改善箇所説明図

不具合発生個所

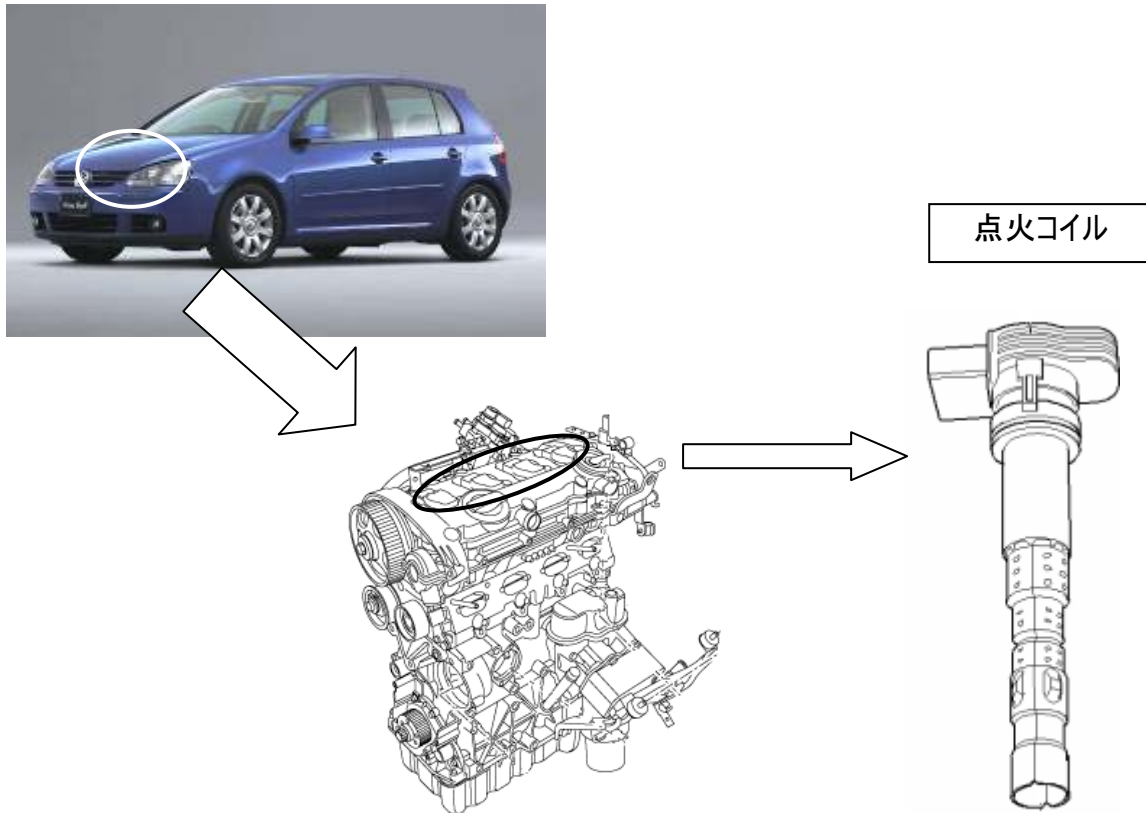
原動機の点火コイルにおいて、材質が不適切なためコイルボディに亀裂が発生するものがある。そのため、当該コイルの電圧が必要な点火電圧に到達せず、点火プラグが失火し排気ガスの基準値を超えるおそれがある。

全車両、点火コイルの部品番号を点検し、対象となるものは対策品と交換する。
